AG.272.18.2023.PZ

Dotyczy postępowania pn. Przebudowa dróg powiatowych na terenie powiatu wąbrzeskiego

W związku z zadaniem pytaniem do treści SWZ w postępowaniu prowadzonym w trybie podstawowym na przebudowę dróg powiatowych na terenie powiatu wąbrzeskiego przekazuje odpowiedzi:

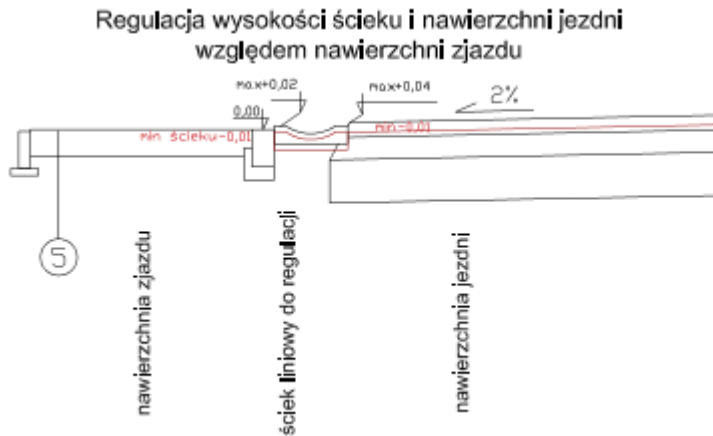
Wizja w terenie wskazuje na występowanie na tej drodze przełomów, natomiast w dokumentacji projektowej brak wzmianki o robotach dotyczących likwidacji przełomów. Zwracamy się z prośbą o wyjaśnienie.

Należy uwzględnić likwidację przełomów. Lokalizacja, zakres robót i zastosowanie konstrukcji, uzgodniona zostanie na etapie budowy po konsultacjach z projektantem, kierownikiem robót i inspektorem nadzoru.
